ACTA DE JUNTA DE ACLARACIONES

REALIZAR LA JUNTA DE ACLARACIONES CORRESPONDIENTE A LA OBRA: FORTALECIMIENTO PARA LA ATENCIÓN DE NIÑAS, NIÑOS Y ADOLESCENTES MIGRANTES ACOMPAÑADOS EN EL DIF OAXACA (REHABILITACION DEL CAS) UBICADO EN LA LOCALIDAD: 0010-CÁMARA DE DIPUTADOS, MUNICIPIO: 342-SAN RAYMUNDO JALPAN, REGION: 08-VALLES CENTRALES., CORRESPONDIENTE A LA LICITACIÓN PÚBLICA NACIONAL NO. LO-920015995-E1-2022

DE TALL DE ARCO

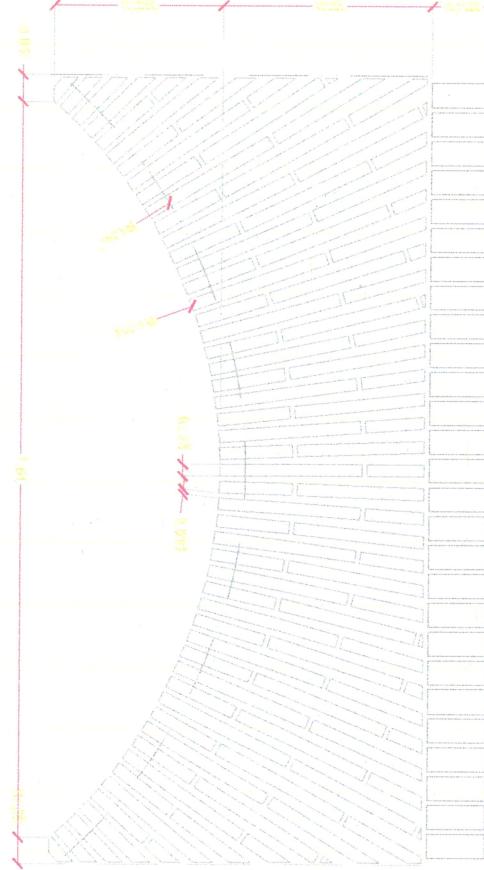
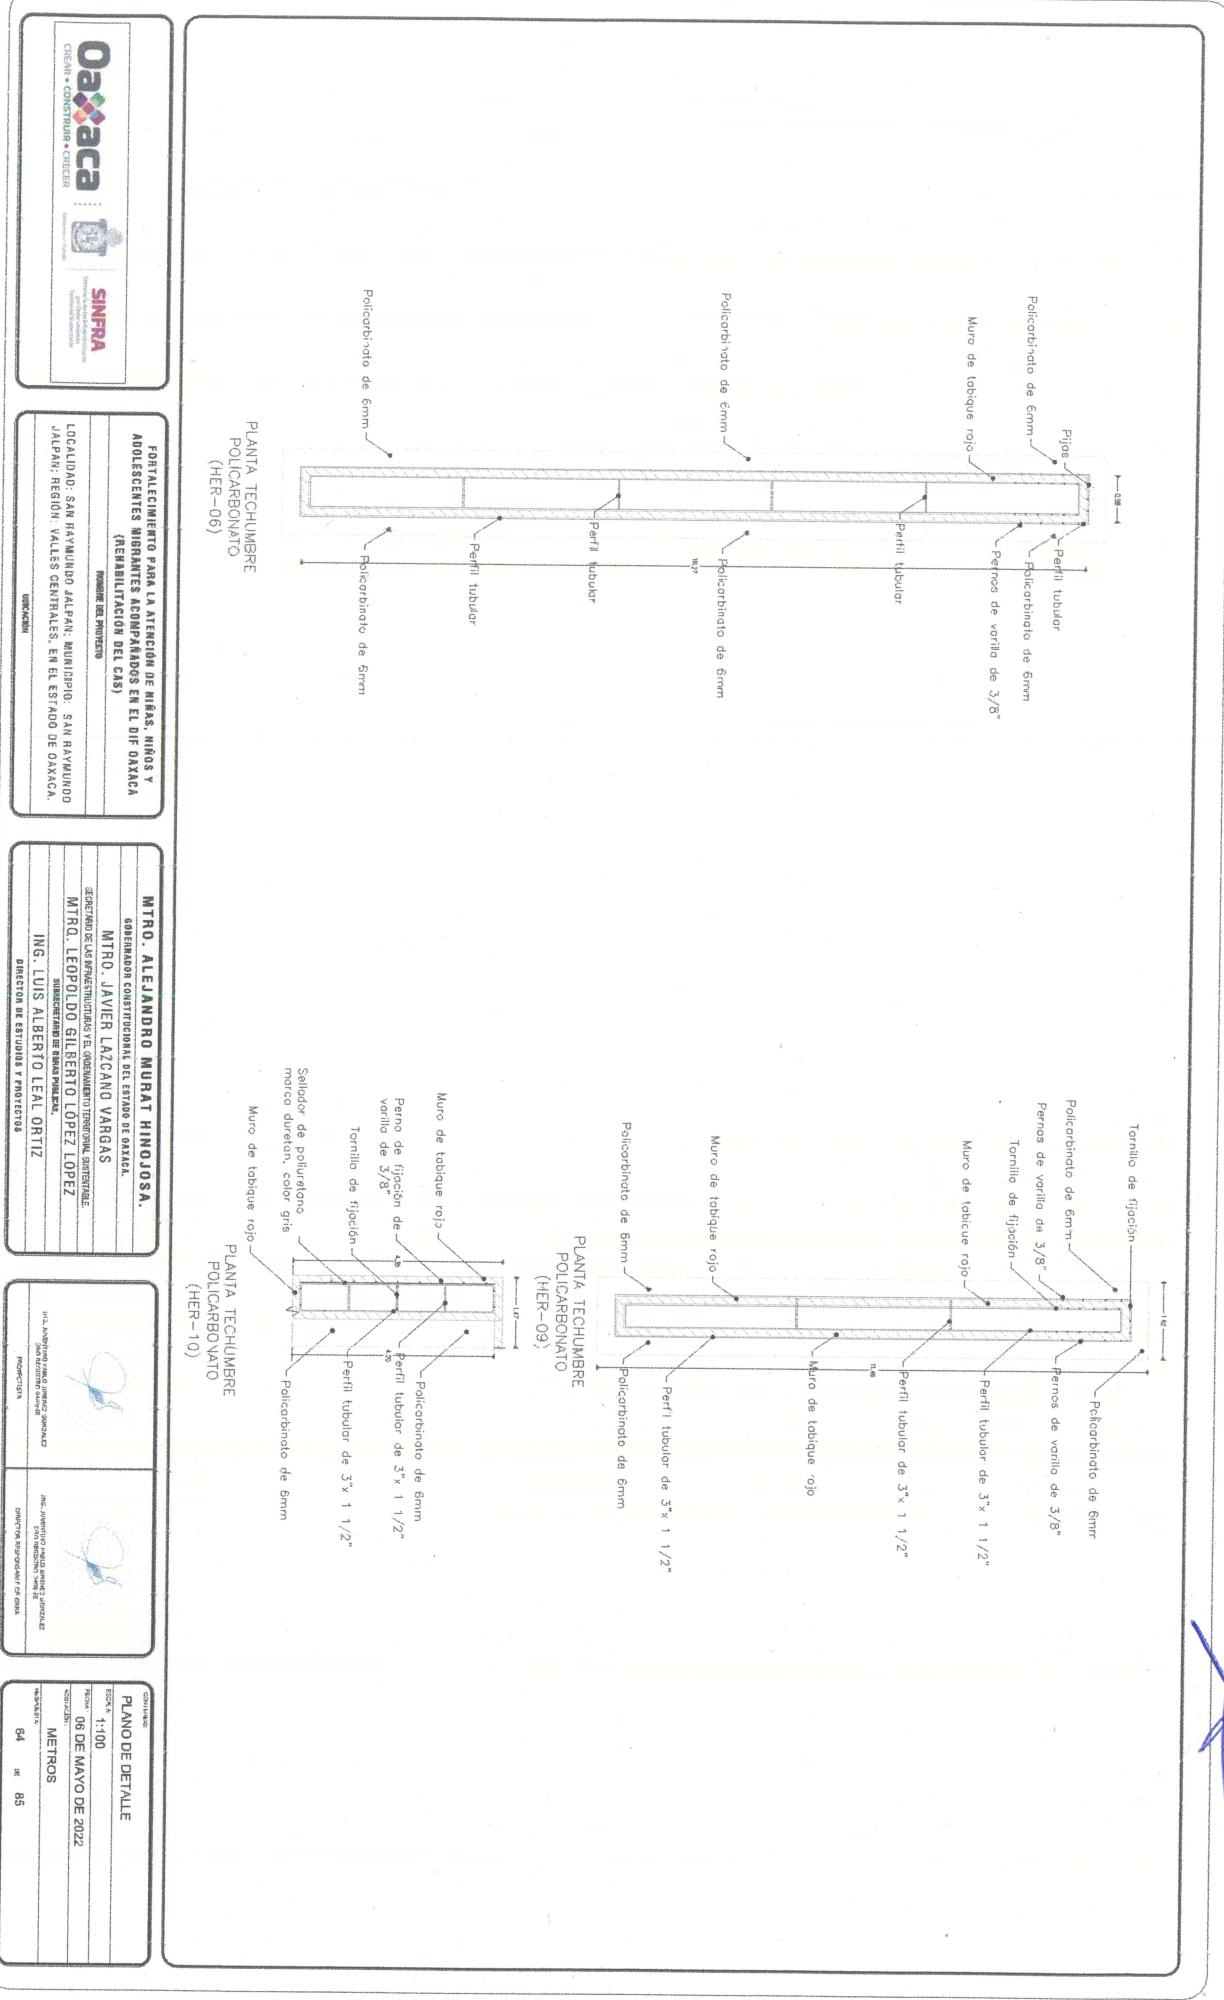
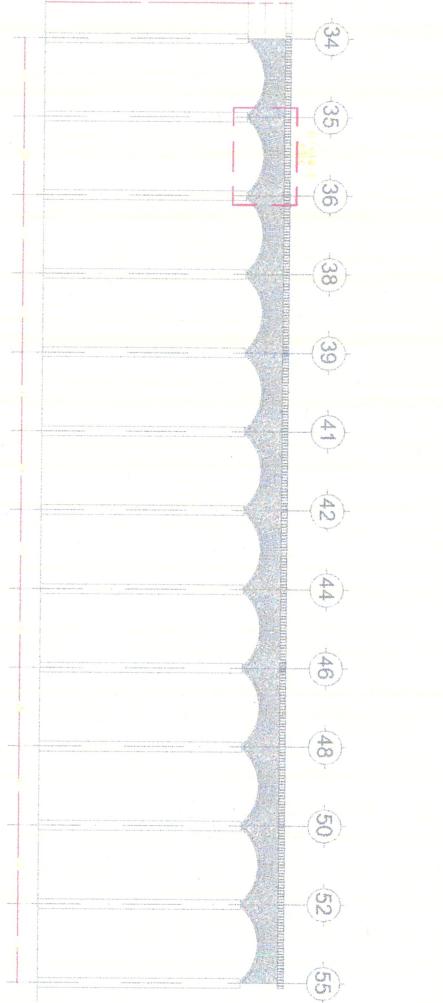
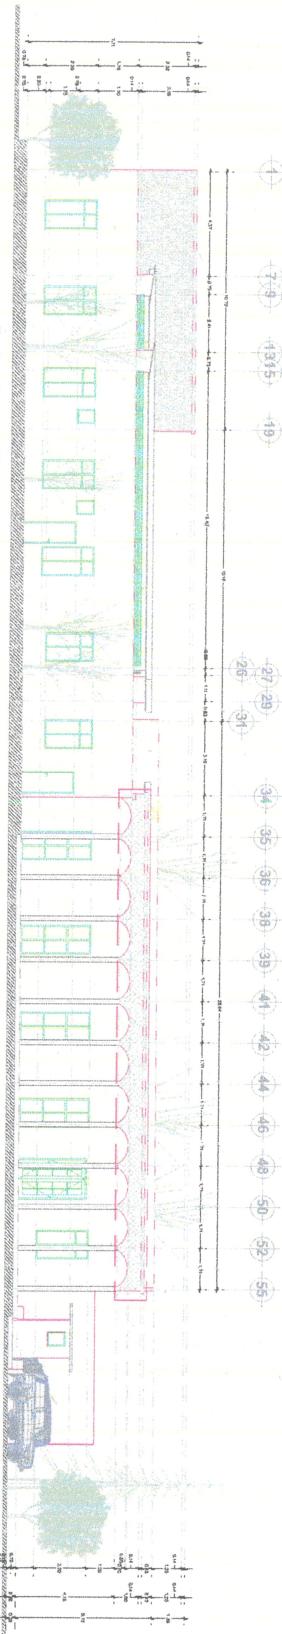
SE SOLICITA A LA DEPENDENCIA PLANO DE DETALLE DE ESTE CONCEPTO O CROQUIS

Pregunta 55.- REFERENTE AL CATALOGO ; CONCEPTO 0177-064 Arco estructural ubicado en el Eje KK entre los ejes 34-55, a una altura de 4.15 m, con 2 caras aparentes, de 161 cm de claro libre y 35 cm de flecha y 12 cm de ancho, el espesor es de sección variable con un área visible igual 13205 cm², elaborado a base de tabique rojo mediatabla de 1a. rectificado recocido de 29x12x2.5 cm. Asentado y junteado con mortero de cemento-arena fino prop. 1:3. con un acabado aparente, incluye: acarreo vertical y horizontal, retiro de material sobrante, limpieza de la superficie, artesa para mezcla, malacate, materiales, mano de obra, equipo y herramienta. P.U.O.T.
SE SOLICITA A LA DEPENDENCIA PLANO DE DETALLE DE ESTE CONCEPTO O CROQUIS

VISTA FRONTAL LUCERNARIO
ESC 1:25

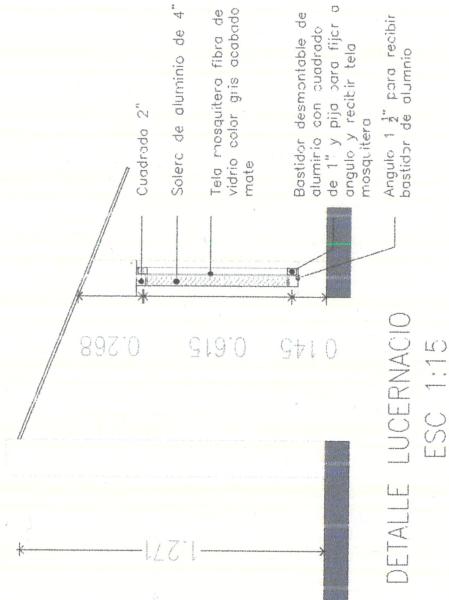
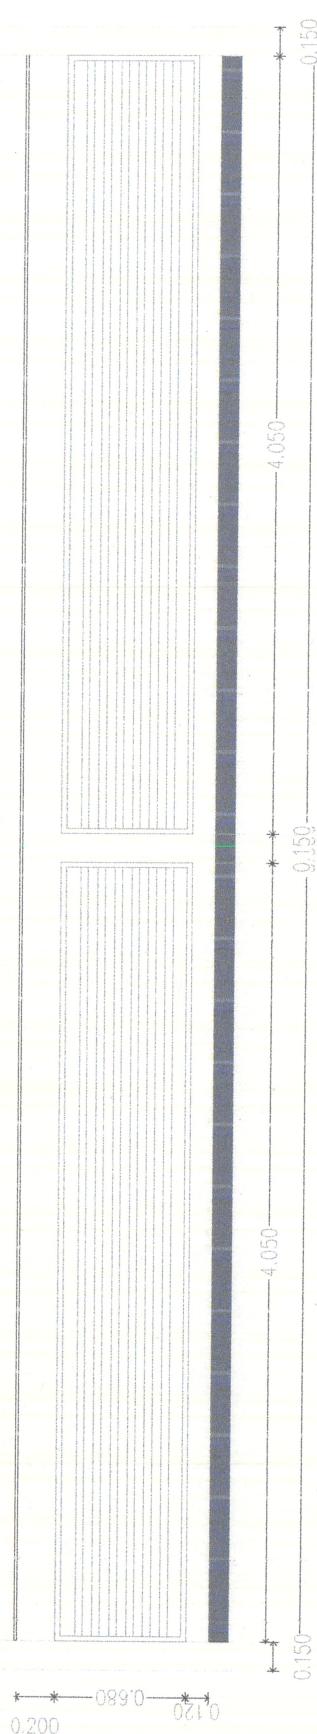
Pregunta 64.- REFERENTE AL CATALOGO ; CONCEPTO 0177-099 SUMINISTRO Y COLOCACIÓN DE TECHUMBRE DE POLICARBONATO DE 6 MM. ESTE TRABAJO INCLUYE: SILICÓN, CORTES, DESPERDICIOS, ANDAMIOS, ACARREOS, MANO DE OBRA, EQUIPO, HERRAMIENTA Y TODO LO NECESARIO PARA SU CORRECTA EJECUCIÓN. P.U.O.T. EL CONCEPTO DICE: TECHUMBRE ¿TECHUMBRE SE REFIERE A LAS PLACAS DE POLICARBONATO UNICAMENTE O TAMBIEN DEBEMOS CONTEMPLAR LA ESTRUCTURA QUE SOPORTA LAS PLACAS? ¿ SI SE VA A CONTEMPLAR LA ESTRUCTURA DE SOPORTE DEL POLICARBONATO SE SOLICITA PLANO O CORQUIS?

Pregunta 64.- REFERENTE AL CATALOGO ; CONCEPTO 0177-099 SUMINISTRO Y COLOCACIÓN DE TECHUMBRE DE POLICARBONATO DE 6 MM. ESTE TRABAJO INCLUYE: SILICÓN, CORTES, DESPERDICIOS, ANDAMIOS, ACARREOS, MANO DE OBRA, EQUIPO, HERRAMIENTA Y TODO LO NECESARIO PARA SU CORRECTA EJECUCIÓN. P.U.O.T. EL CONCEPTO DICE: TECHUMBRE ¿TECHUMBRE SE REFIERE A LAS PLACAS DE POLICARBONATO UNICAMENTE O TAMBIEN DEBEMOS CONTEMPLAR LA ESTRUCTURA QUE SOPORTA LAS PLACAS? ¿ SI SE VA A CONTEMPLAR LA ESTRUCTURA DE SOPORTE DEL POLICARBONATO SE SOLICITA PLANO O CORQUIS?
